Kędzierzyn-Koźle, dnia 11 grudnia 2014r.

Nr nadany przez Zamawiającego: 19/2014

Odpowiedź na pytanie z dnia 9 grudnia 2014r.

Projekt pn. „Modernizacja i przebudowa osiedlowej sieci ciepłowniczej wraz z przyłączami do budynków na terenie Kędzierzyna-Koźła”
Współfinansowany przez Unię Europejską ze środków Funduszu Spójności w ramach
Programu Infrastruktura i Środowisko
Umowa nr POIS.09.02.00-00-050/10-00

**Mapa powykonawcza z pomiaru
przyłącza sieci ciepłowniczej:**

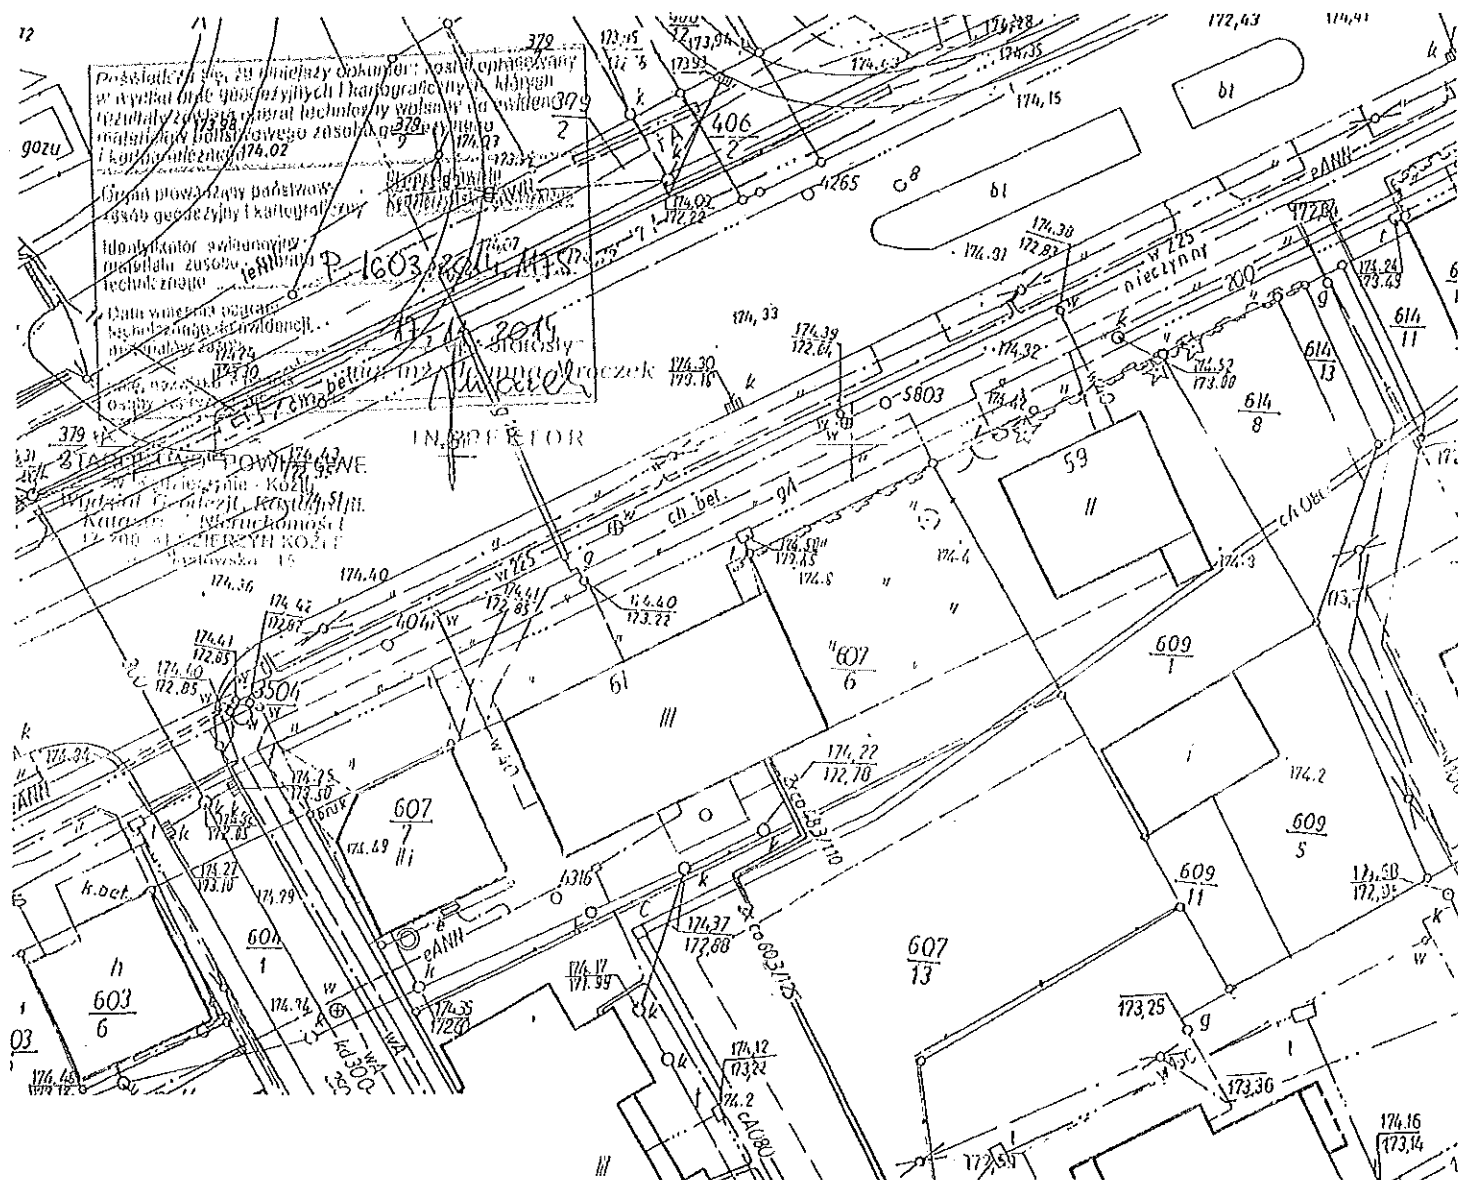
Przyłącze do budynku przy ul. Kozielskiej 61 zostało wykonane w 2014r. w technologii preizolowanej.
Proszę o podanie średnicy przyłącza i miejsca włączenia do istn. rurociągów kanałowych.

Przyłącze w miejscu włączenia do sieci kanałowej ma średnicę Dn65. W załączeniu przedstawiamy mapę powykonawczą z pomiaru przyłącza ciepłowniczego i inwentaryzację uzbrojenia terenu.
